2024年9月9日

## 産業用ファンレスPC MIC-770シリーズ向け拡張ボックス

### MIC-75M11、及びMIC-75M20塗装方法変更のお知らせ

Current	New
<p>1960073075T002</p> 	<p>1960073075T003</p> 
<p>1950019567T004</p> 	<p>1950019567T006</p>

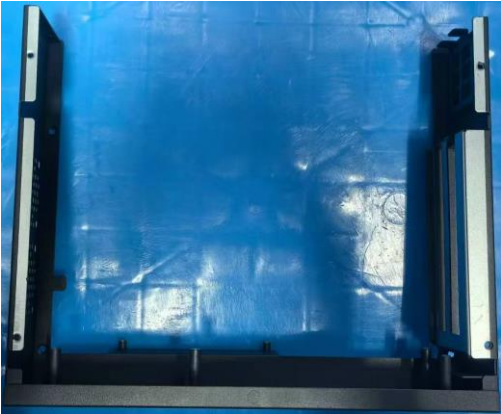
Affected Models	Current Component	New Component	Category	Outlook Difference	Reason
MIC-75M11-00B1 MIC-75M20-00C1 MIC-75M20-01A2	1960073075T002	1960073075T003	Mechanical	Yes	Modify the masking area to improve ESD protection
MIC-75M11-00B1 MIC-75M20-00C1 MIC-75M20-01A2	1950019567T004	1950019567T006	Mechanical	Yes	Modify the masking area to improve ESD protection
